Bebauungsplan mit örtlichen Bauvorschriften „Nadelhof“

- **Beratung und Beschlussfassung über die eingegangenen Stellungnahmen im Sinne einer Gesamtabwägung -**
- **Satzungsbeschluss gemäß § 10 Abs. 1 i. V. m. § 215a Abs. 2 Baugesetzbuch (BauGB)**

Bebauungsplan und örtliche Bauvorschriften „Nadelhof“

Fassung: Satzung

Bild 4

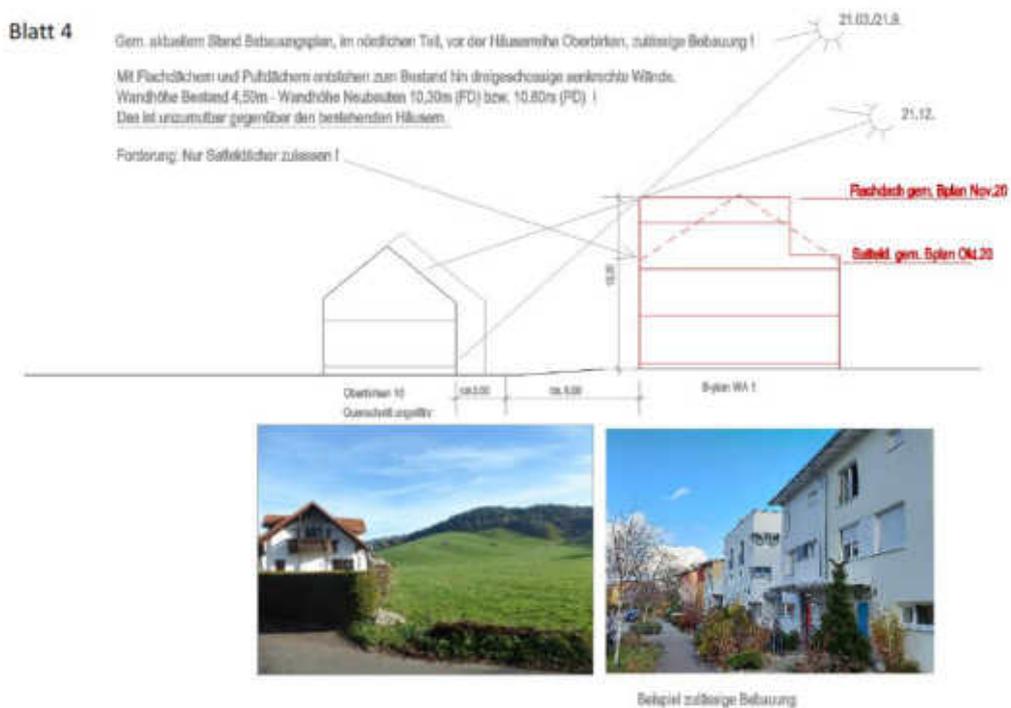
Nr.	Stellungnahmen von	Beschlussvorschlag
C.31	Bürger/-in 31 (auch stellvertretend für Bürger/-in 23 und 28 (ab Zeile C31.4)) (Schreiben vom 15.12.2020)	
C.31.1	<p>Dem als Anlage beigefügten Positionspapier bezüglich des Bebauungsplanentwurfs sowie den Ausführungen zur Verkehrserschließung des Baugebiets Nadelhof stimme ich voll und ganz zu.</p> <p>In den im Verlauf der Planung stattgefundenen verschiedenen Sitzungen und Informationsveranstaltungen incl. Bürgerworkshop wurde immer betont, dass die Bebauung des Nadelhofgebiets sich an dem vorliegenden Bestand in Oberbirken orientieren und dem dörflichen Charakter anpassen sollte. Der im Mitteilungsblatt vom 05.11.20 veröffentlichte Bebauungsplanentwurf konterkariert allerdings diese Aussagen und hat nur wenig mit dem städtebaulichen Entwurf vom 27.07.2020 und den Ergebnissen des Bürgerworkshops vom 16.10.2019 zu tun.</p> <p>Die Konsequenzen des vorliegenden Bebauungsplanentwurfs werden beispielhaft in der beigefügten Anlage veranschaulicht. Die vorgesehenen Flach- und Pultdächer mit senkrechten Fassaden und Traufhöhen bis zu 10,50 Metern fügen sich in keinsten Weise in das bisherige dörfliche Ortsbild ein. Im Gegenteil wird in unangemessener Weise einer Urbanisierung Vorschub geleistet, die nur als Fremdkörper im landschaftlichen Erscheinungsbild aufgefasst werden kann.</p>	<p>Dies wird teilweise berücksichtigt.</p> <p>Die Gemeinde beabsichtigt auf der einen Seite dem bestehenden Erscheinungsbild gerecht zu bleiben, andererseits sollen aber auch im Sinne eines sparsamen Umgangs mit Grund und Boden eine angemessene Dichte realisiert werden können und modernere Dachformen zulässig sein, um den einzelnen Bauherren gewisse Freiheiten in der Gestaltung ihrer Gebäude einzuräumen. In diesem Sinne hat man sich mit der Problematik auch anhand eines 3D-Modells auseinandergesetzt. Im Ergebnis sollen in gewissen Rand- und Übergangsbereichen nur steil geneigte Satteldächer zulässig sein.</p> <p>Der Aussage, dass die aktuelle Planung die Ergebnisse des Bürgerworkshops ignoriere, wird widersprochen. Es wurde sich sehr intensiv mit den unterschiedlichen Wünschen auseinandergesetzt und ein Kompromiss zwischen angemessener Dichte, Flexibilität und angepasster Siedlungsstruktur gefunden.</p>

Bild 11

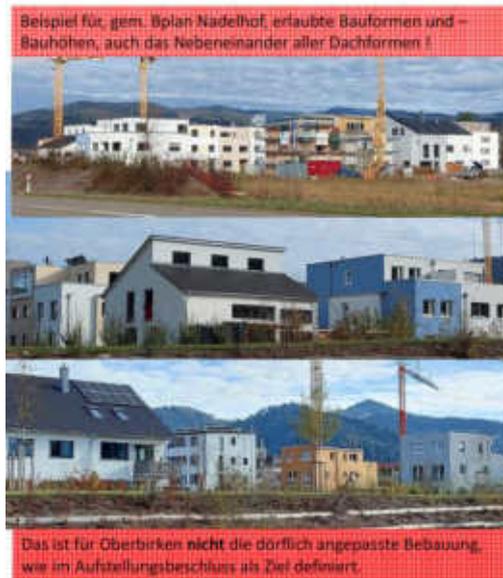
Auf den südlichen Dachflächen von **Satteldächern** ist die Anordnung von Solaranlagen optisch wesentlich zurückhaltender und deutlich kostengünstiger.
